Informe: EIC-Lanamme-INF-1074-2023

### Informe de visita de campo al Proyecto de Circunvalación Norte

## Informe de visita de campo al Proyecto de Circunvalación Norte

Figura 9. Procedimiento utilizado para aumentar la altura de los pilotes: a) colocación de moldes, b) acabado en la cabeza de los pilotes

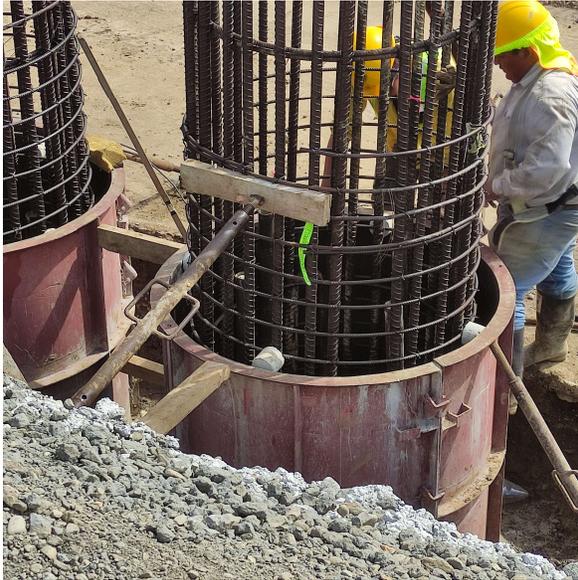
Finalmente, se visitó la intersección de Calle Blancos con el final de la Ruta 39 (anillo de circunvalación), y se observó que el contratista está haciendo intervenciones en la parte superior de los pilotes que ya fueron colocados en este sector. Por un lado, en algunos pilotes se está haciendo el “descabezamiento” de los pilotes para eventualmente construir la viga de amarre superior. Por su parte, en los pilotes que se localizan más próximos a la intersección de Calle Blancos se observó que se están haciendo agregados (o aumento de altura) en la parte superior de los pilotes. Según conversaciones realizadas con un representante del Consorcio Estrella - H. Solís, el aumento en la altura de los pilotes responde a que los accesos que serán construidos en este sector son más altos que la altura actual de estos pilotes. Ahora bien, según lo visto en campo (ver la Figura 9), para aumentar la altura de los pilotes se colocan moldes y luego se hace el colado del concreto. No obstante, de lo visto en campo y de las conversaciones realizadas, para algunos de los pilotes fueron realizadas coladas de concreto en días o momentos diferentes hasta alcanzar la altura requerida. Lo anterior, se debió a que el contratista no disponía en su momento de moldes con una altura suficiente para alcanzar en una sola colada de concreto la altura requerida. En el momento de la visita se observó que ahora si se cuenta con un molde de mayor altura que permitiría hacer el colado de concreto de forma total. En la Figura 9b se observan las diferencias de altura de los moldes que están utilizando.

Debido a que el colado del concreto se está dando con diferencias de tiempo, y para evitar que se generen “juntas frías” entre las coladas de concreto, el representante del Consorcio manifestó que se está colocando un epóxico para garantizar un comportamiento monolítico de los pilotes.

En este sentido es esencial destacar la importancia que tiene garantizar el monolitismo de los pilotes que formarán la pantalla del muro de pilotes y, mantener así, la integridad estructural. Por lo que, se considera importante solicitar la aclaración de si este tipo de intervención fue revisada y aceptada por parte del ingeniero diseñador, ya que, aunque se esté utilizado en este aumento de altura el mismo tipo de concreto que se colocó durante el proceso constructivo del pilote, es necesario garantizar que se esté generando efectivamente un elemento monolítico y evitar que, esta unión o “junta fría” de las diferentes coladas de concreto, se conviertan en zonas con algún tipo de debilidad en el mismo. Es por ello que, se considera importante que la Unidad de Auditoría Técnica, solicite la información del procedimiento y materiales que se están utilizando para realizar estas actividades en el concreto de los pilotes y así poder compararlo con técnicas reconocidas y recomendadas, sobre todo por el American Concrete Institute (ACI).

Finalmente, con respecto a las intervenciones en la parte superior de los pilotes observadas en la intersección de Calle Blancos con el final de la Ruta 39 (anillo de circunvalación), se considera importante que la Unidad de Auditoría Técnica solicite la información del procedimiento y materiales utilizados en esta intervención, así como también solicitar la aclaración de si este tipo de intervención fue revisada y aceptada por parte del ingeniero diseñador de la obra, ya que, aunque se esté utilizado en este aumento de altura el mismo tipo de concreto que se colocó durante el proceso constructivo del pilote, es necesario garantizar que se esté generando efectivamente un elemento monolítico y evitar que, esta unión o "junta fría" de las diferentes coladas de concreto, se conviertan en zonas con algún tipo de debilidad en el mismo.
